Tillatelse til ny avkjørsel fra kommunal veg - gbnr 1/14 Flatøy

Tiltak: ny avkjørsle
Eigedom: Gbnr: 1/14
Heimelshavar: Solveig Helen Sundt
Ansvarleg søker: Øistein Sandstå Jacobsen

Delegertsak nr.: 205/21

Detaljteikning for avkjørsle

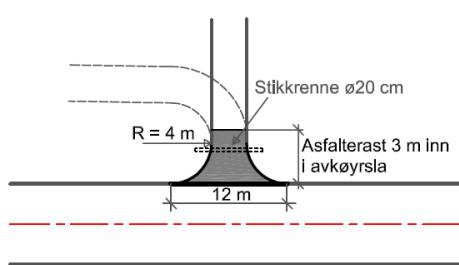
Avkjørsla sin plassering er for nær eksisterande avkjørsle på Gbnr 1/33. Avkjørsle må flytta lenger nord på tomta, slik at den ikkje kjem i konflikt med eksisterande avkjørsle.

Avkjørsle er ikkje vist med svingradius. Svingradius for avkjørsler frå offentleg veg er ihht til forskrift om «alminnelige regler om bygging og vedlikehold av avkjørsler fra offentlig veg» pkt. 4 3. ledd satt til minimum 4 meter.

- Avkjørsle må flyttast slik at den ikkje kjem i konflikt med eksisterande avkjørsle til Gbnr 1/33.
- Avkjørsle skal være opparbeida slik at den tilfredsstiller tekniske krav til avkjørsle som er fastsett av vegdirektoratet i forskrift av 1964 om «alminnelige regler om bygging og vedlikehold av avkjørsle fra offentlig veg», Veglova §§ 40-43, samt vognnormal N100. Det vert blant anna sett krav til geometrisk utforming av avkjørsle, sikt, svingradius, drenering under avkjørsle og at ein skal kunne snu på eigen grunn.

- Svingradius i avkjørsle vert sett til $R = 4$ meter.
- Det skal etablerast snuareal på eigen grunn slik at ein unngår rygging ut i og inn i frå communal veg.
